# SHM17

## commentaire

### implantation cryo

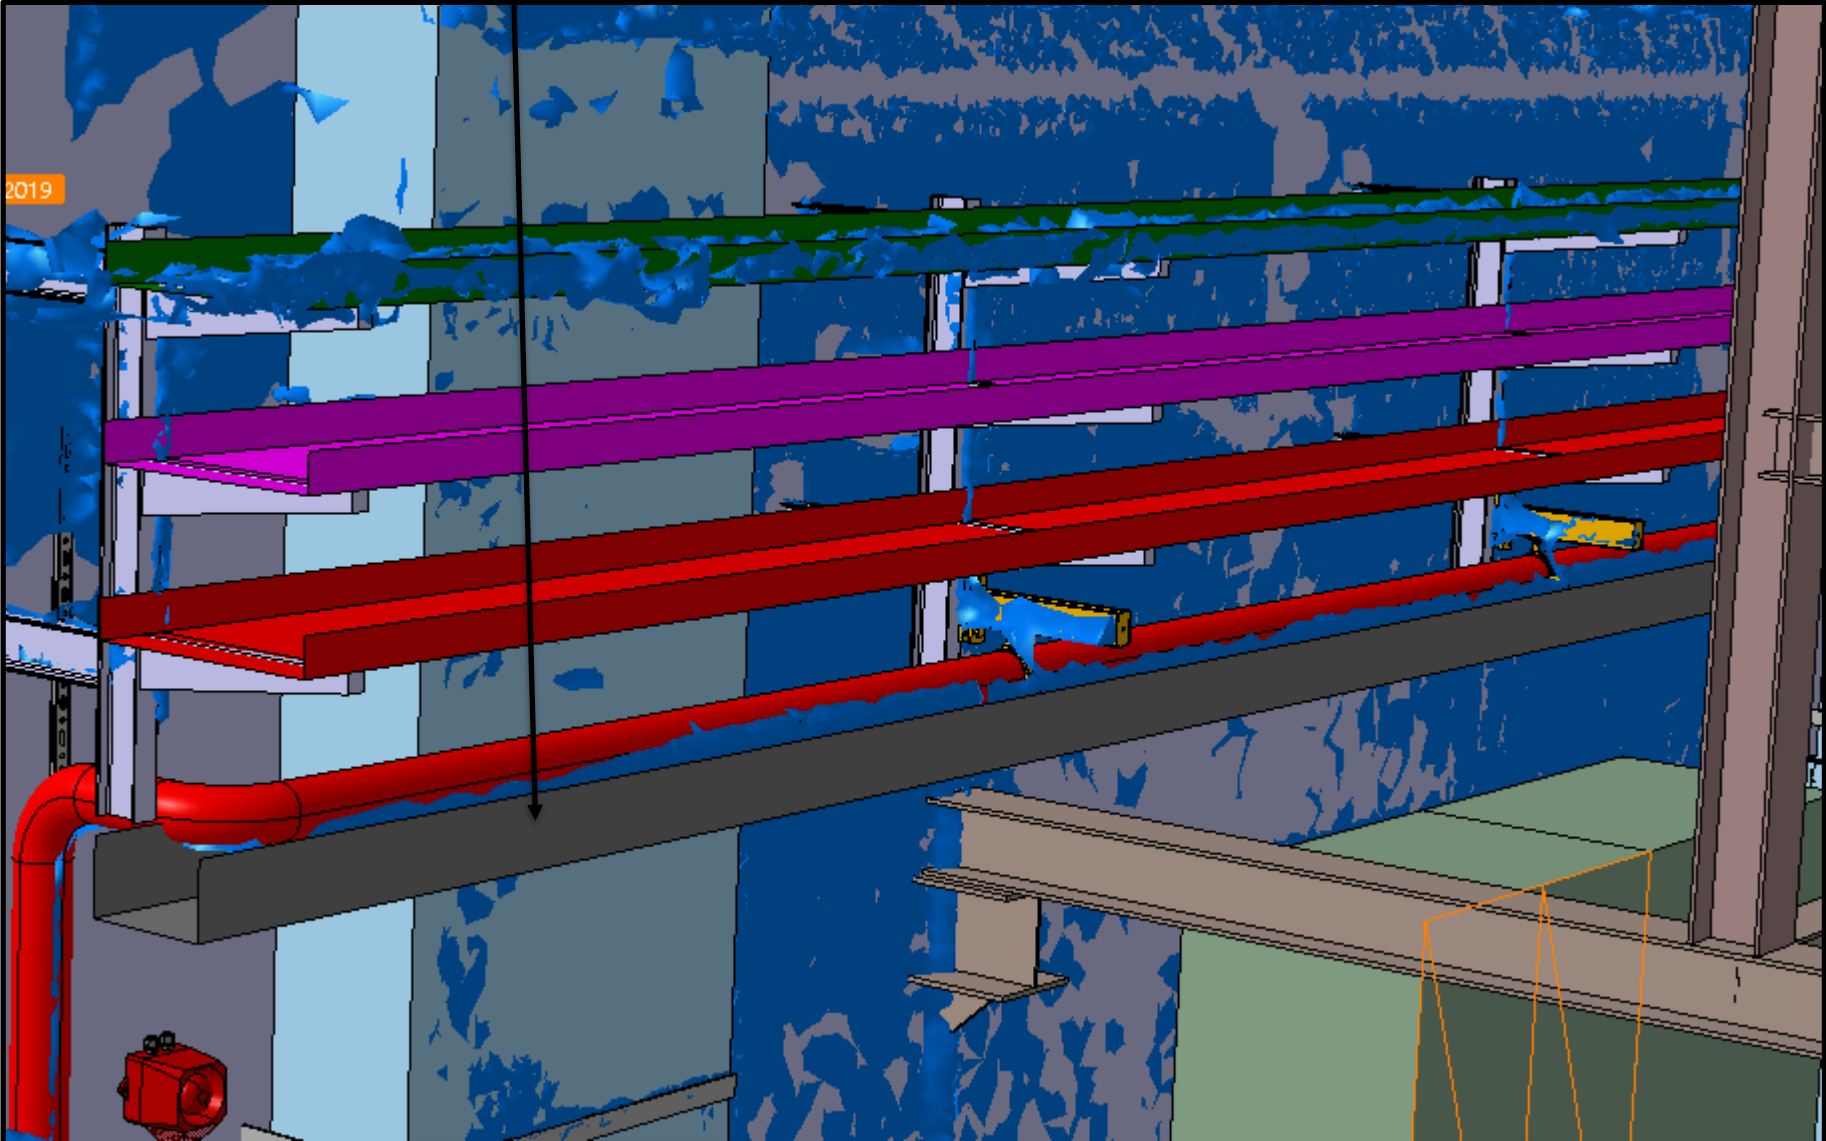
Collision avec cables

Support echelle a cables cryo ??

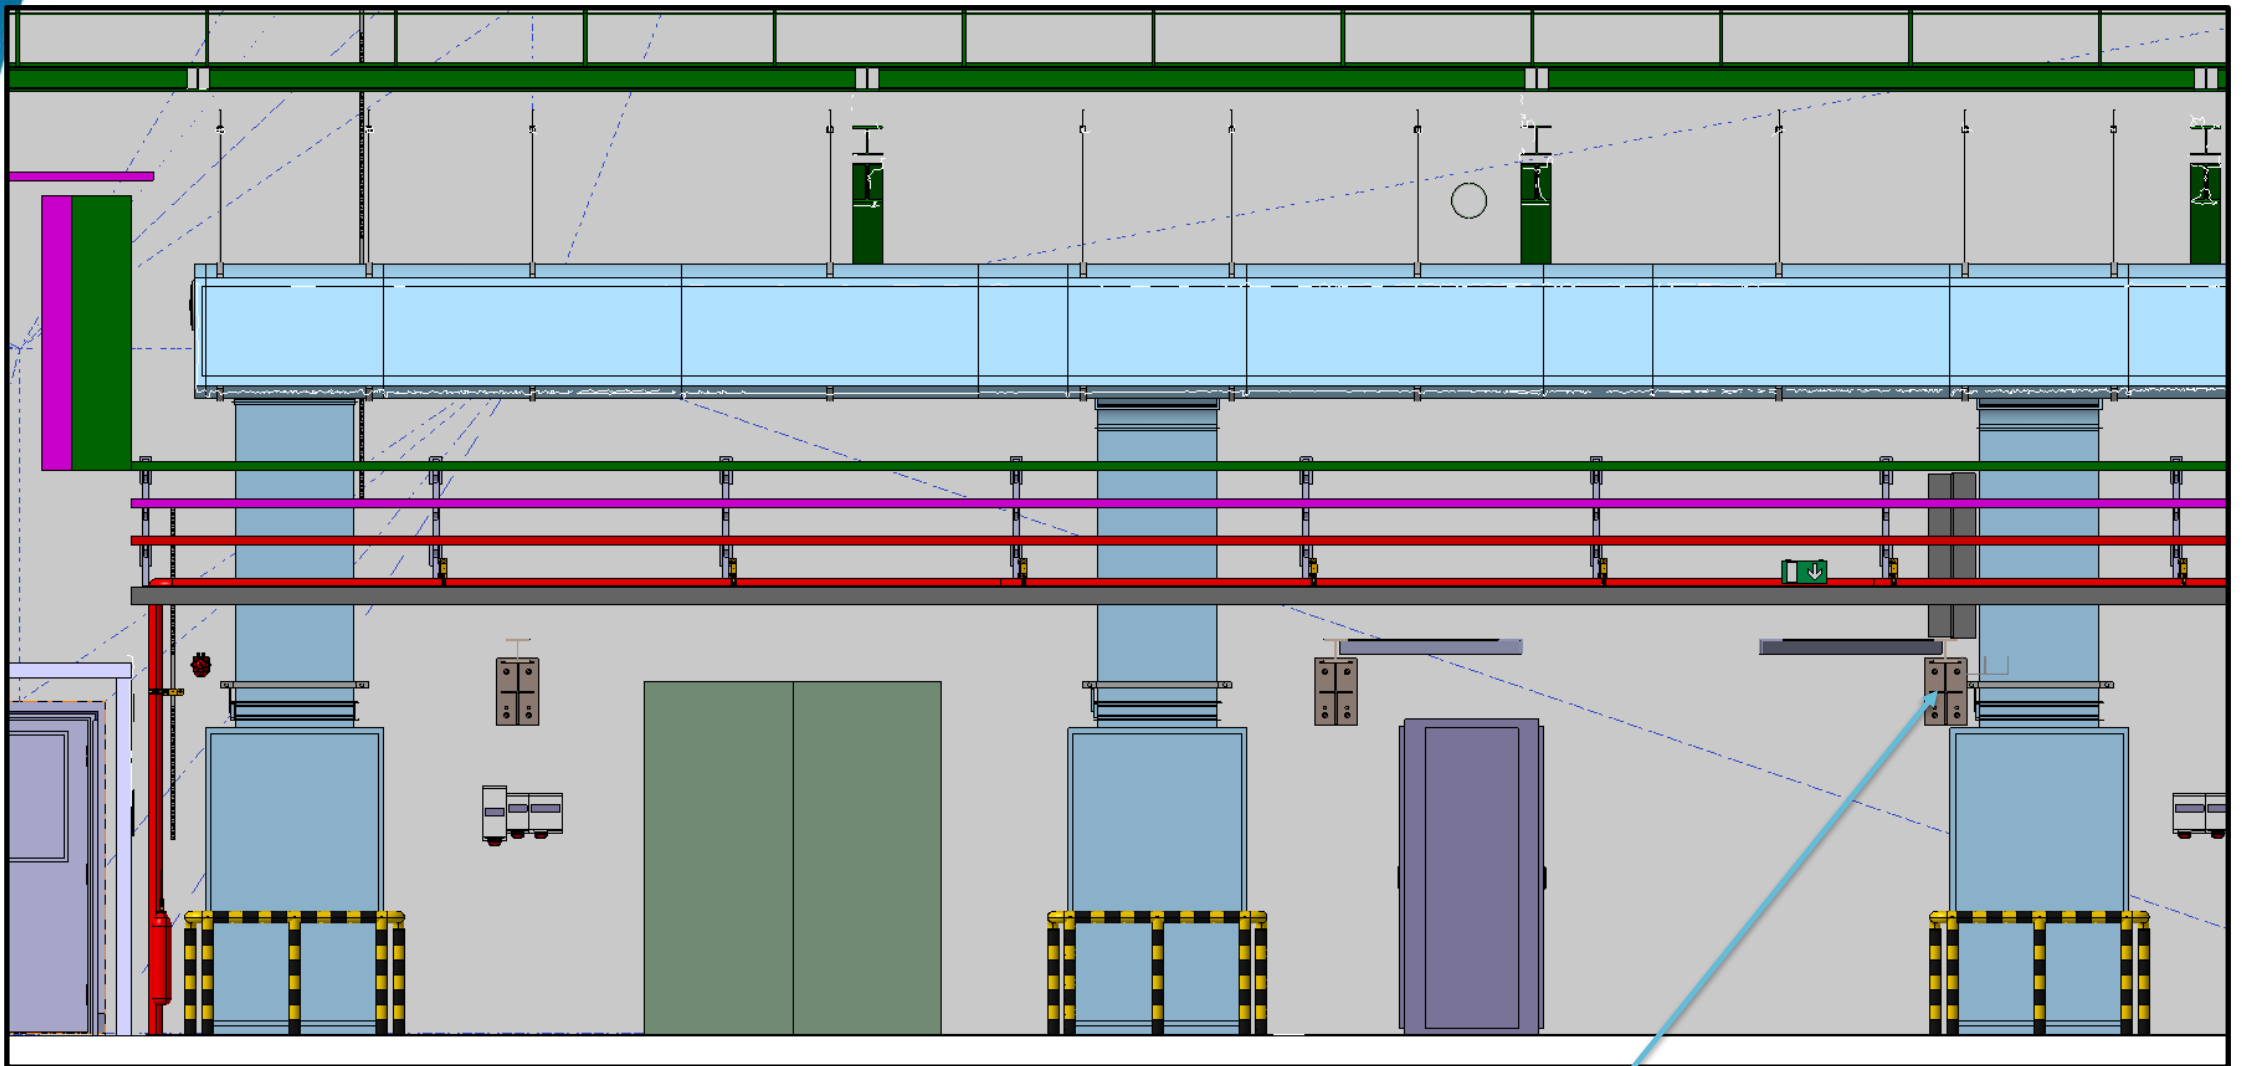
Implantation support proche diffuseur

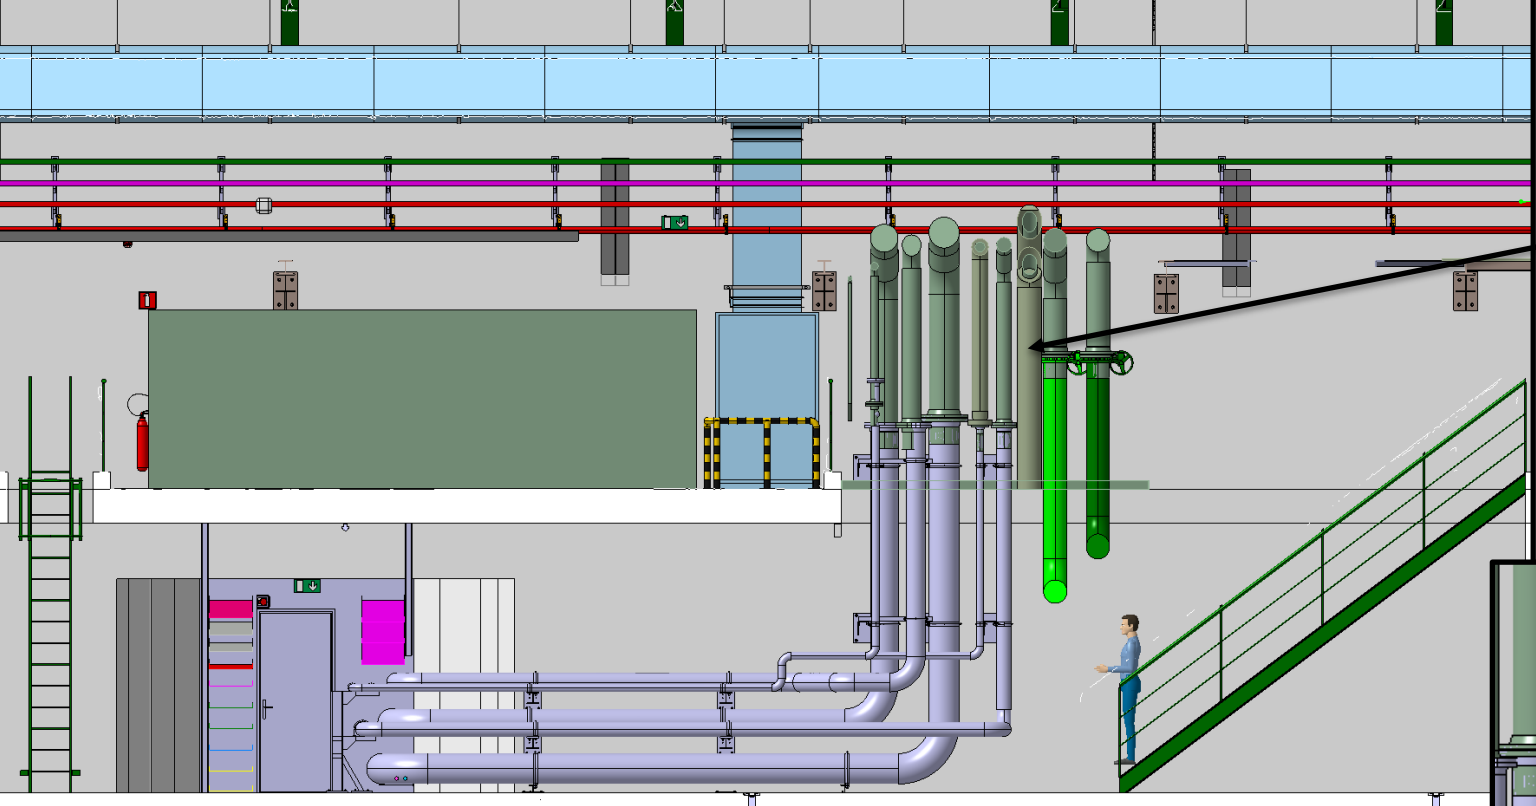
Faisabilite tuyauteries  
en supplement

Scan escalier

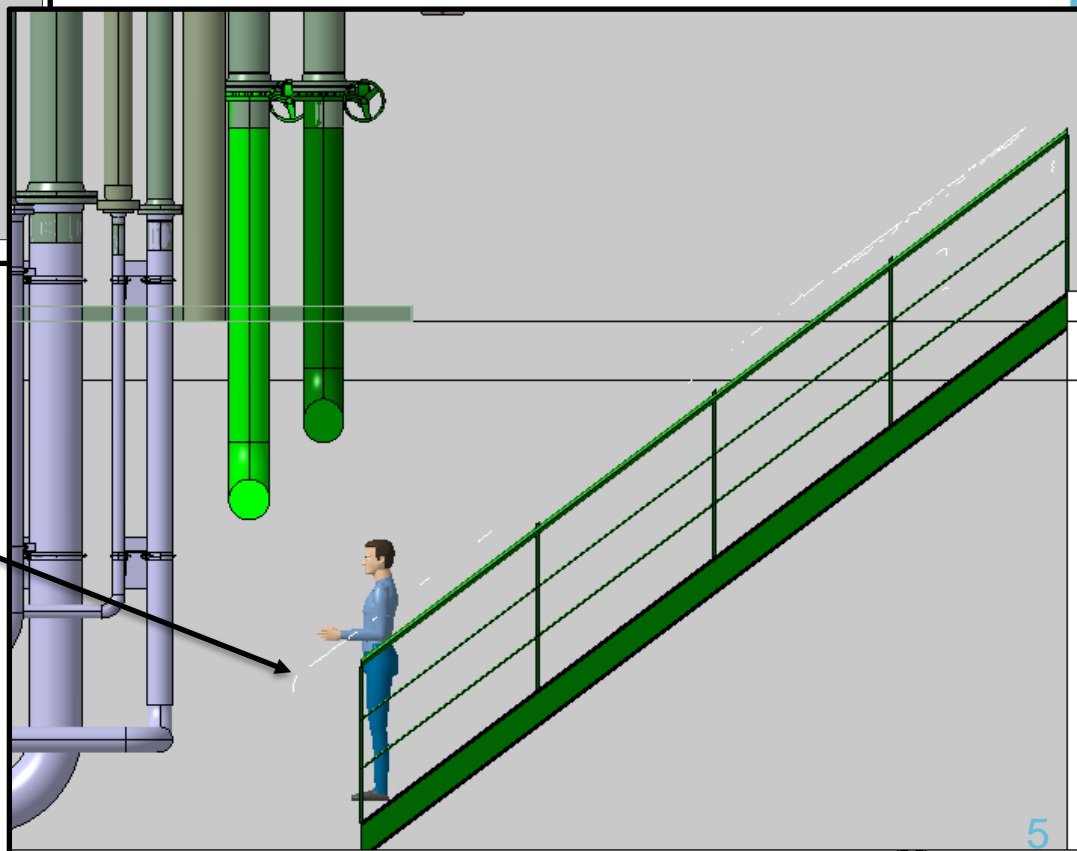
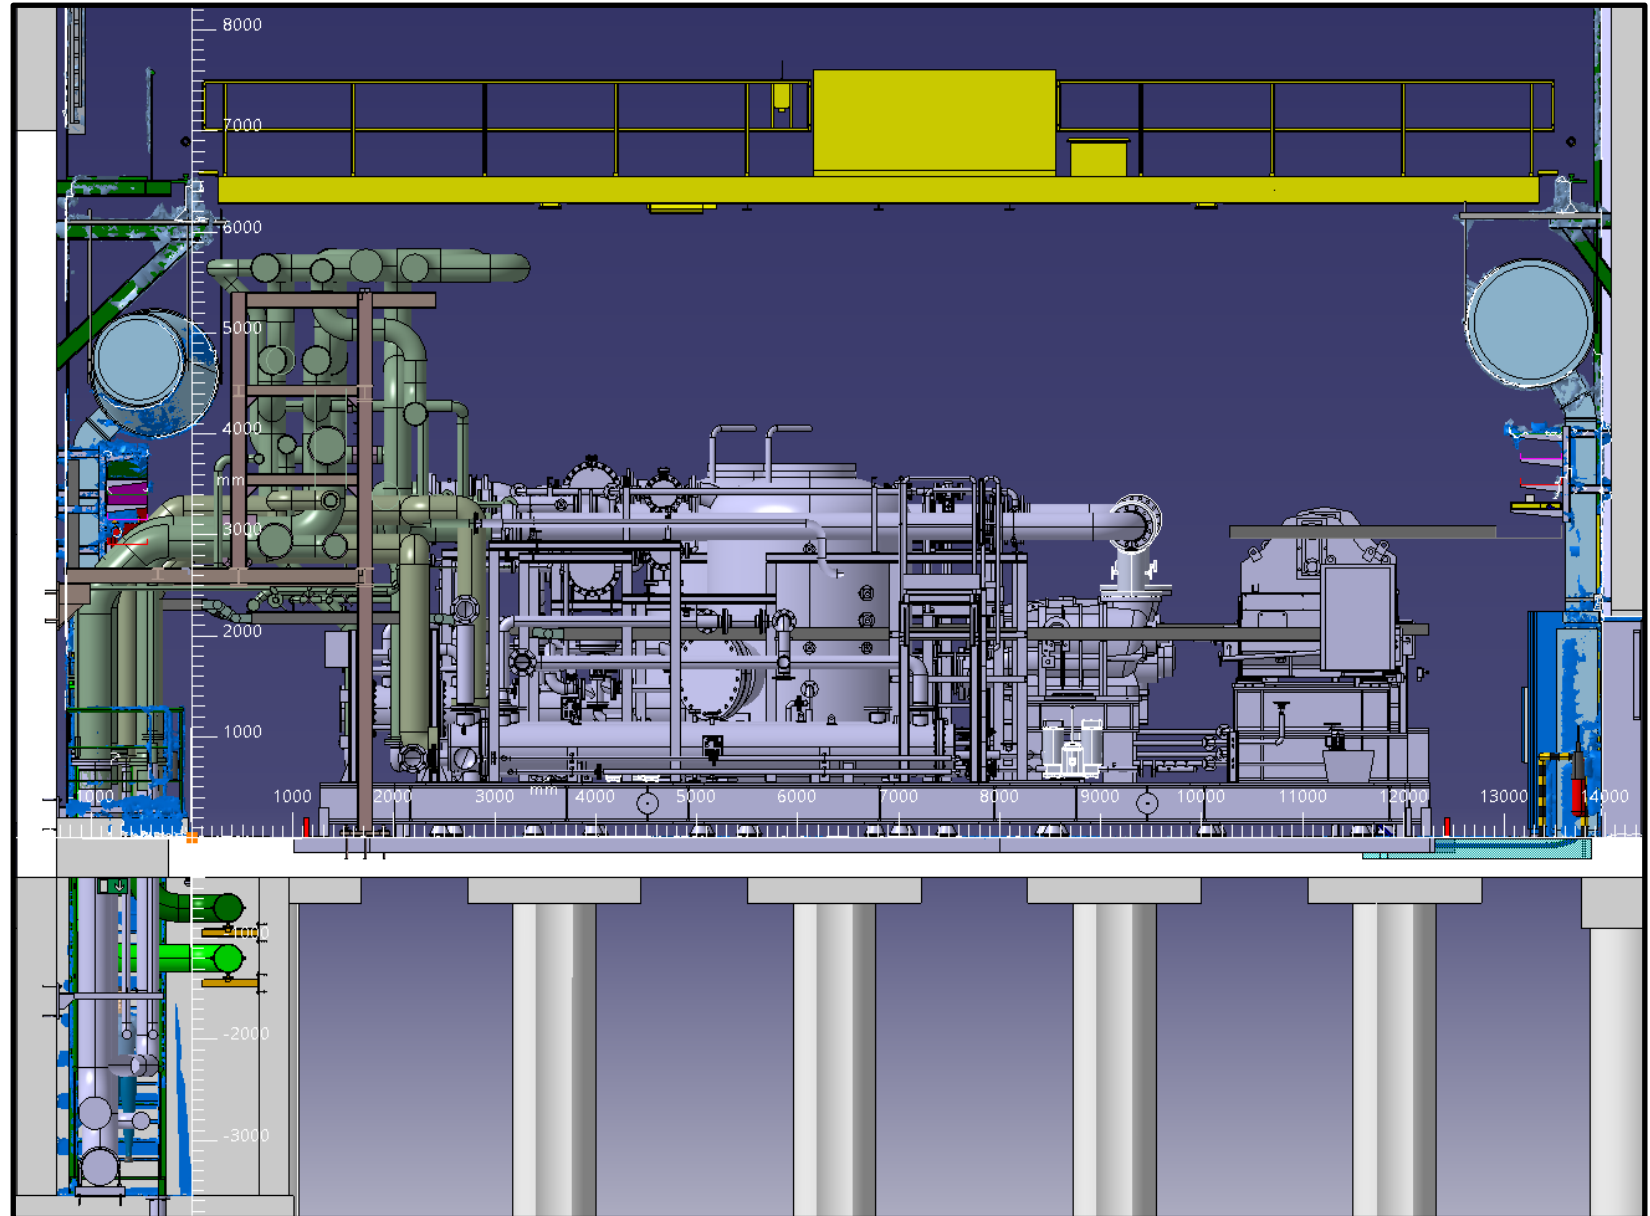
Tuyau incendie  
tres proche :  
proposition de le  
deplacer  
localement cote  
mur
